改版说明

编 号: SB-A21-20-0038-R01

题 目: 标准实施/机体一导线一更改吊挂馈线线束固定方式

题 目: 标准实施/机体一导线一更改吊挂馈线线束固定方式

图 1 飞机站位示意图

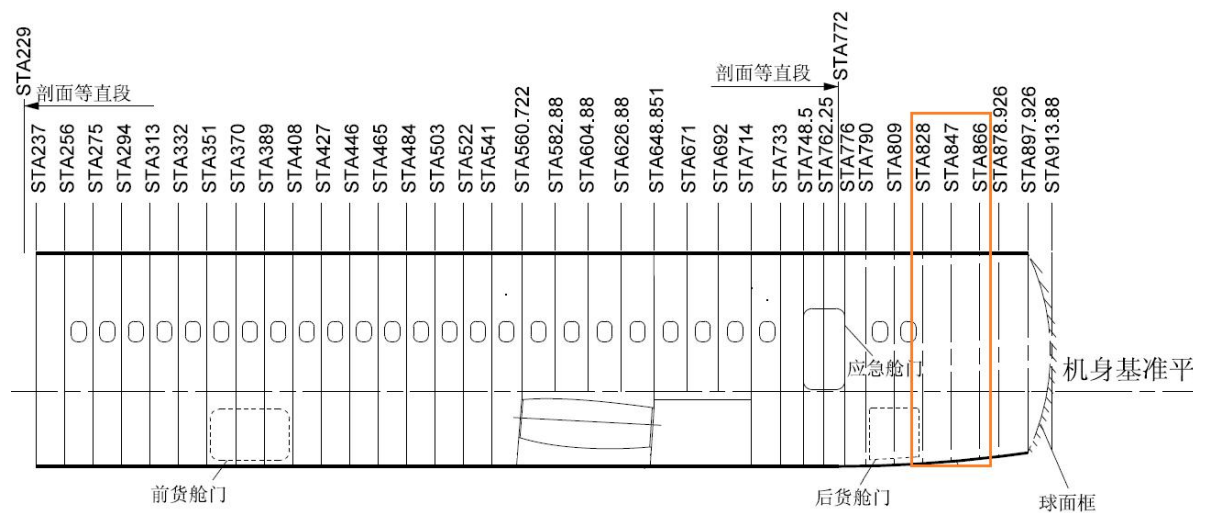
- a) 拆卸主客舱左侧 SD828-SD847 框之间侧壁板 (参考 AMM MPP 25-22-20-000-801), 见图 1;
- b) 拆卸主客舱右侧 SD847-SD866 框之间侧壁板 (参考 AMM MPP 25-22-20-000-801), 见图 1。

图 2 左侧固定线束支架更改示意图

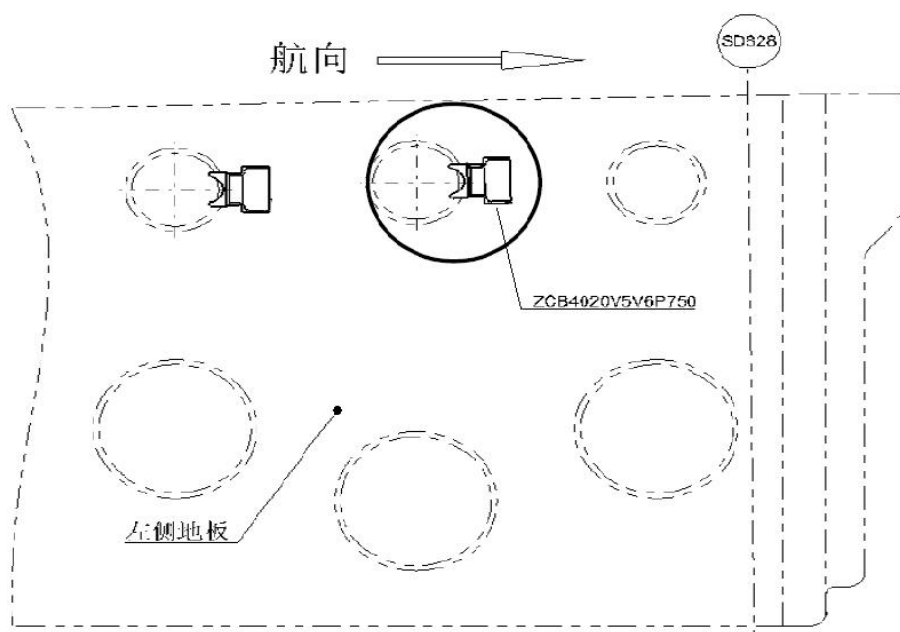
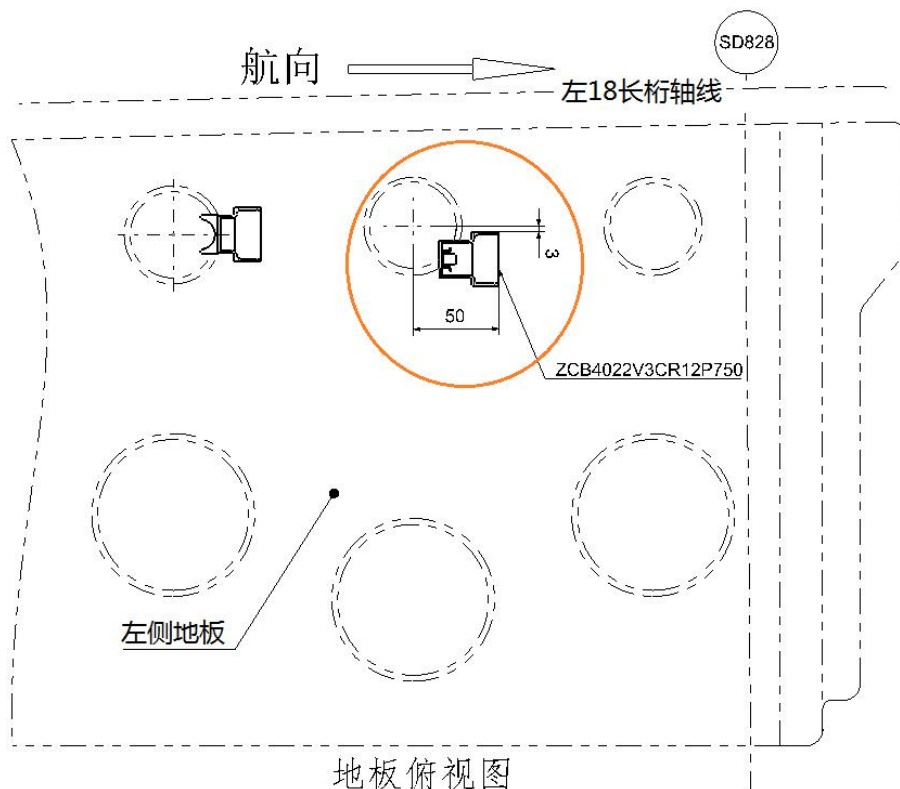
- 1) 拆除 SD828-SD847 框之间左侧客舱地板上粘接支架 (ZCB4020V5V6P750) (参考 SWPM 20-30-32), 见图 2;
- 2) 在 SD828-SD847 框之间客舱地板上安装粘接高支撑 (ZCB4022V3CR12P750) (参考

SWPM 20-30-32)，见图 2；

- 3) 用卡箍（AS21919WDG13）固定线束 W4-2401（参考 SWPM 20-30-33、SRM 51-40-02），安装典型见图 4；

图 3 右侧固定线束支架更改示意图

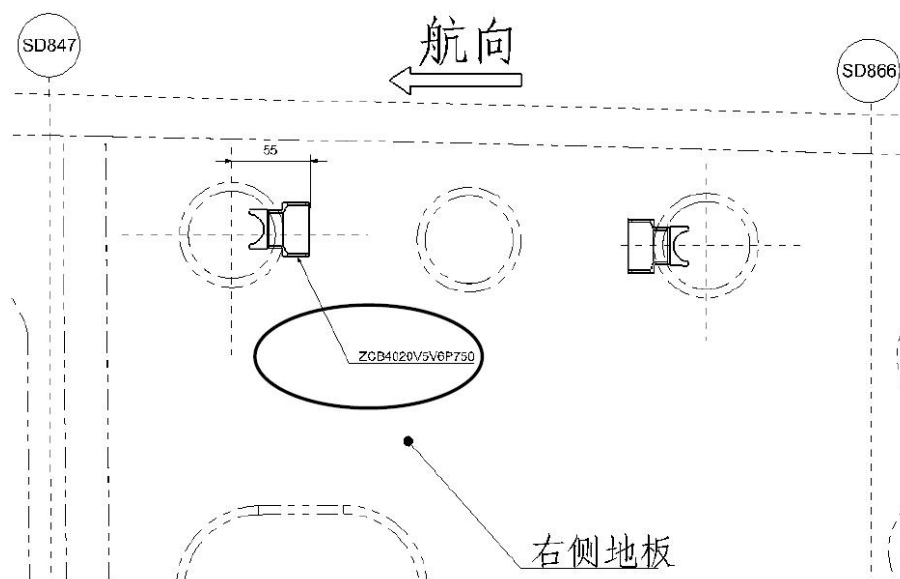
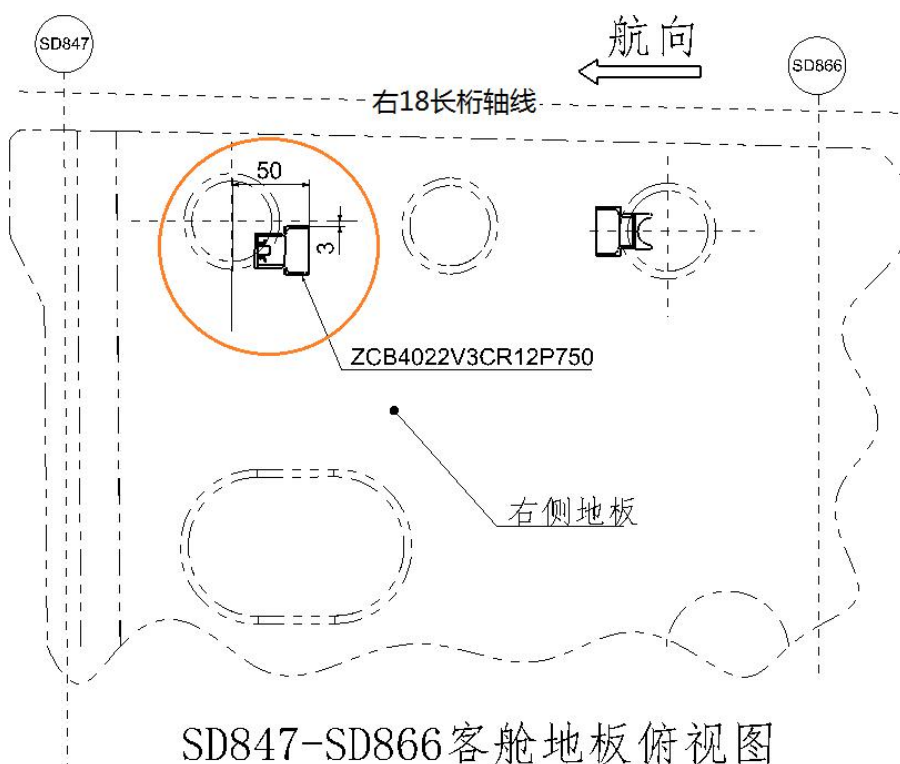
根据现场操作反馈，实施说明 B.2.b.1 步骤中描述错误，将实施说明 B.2.b.1 步骤中“左侧”改为“右侧”。

- 1) 拆除 SD847-SD866 框之间右侧客舱地板上粘接支架（ZCB4020V5V6P750）（参考 SWPM 20-30-32），见图 3；
- 2) 在 SD847-SD866 框之间客舱地板上安装粘接高支撑（ZCB4022V3CR12P750）（参考 SWPM 20-30-32），见图 3；
- 3) 用卡箍（AS21919WDG13）固定线束 W4-2402、W6-2602 和 W6-7002（参考 SWPM 20-30-33、SRM 51-40-02），安装典型见图 4。
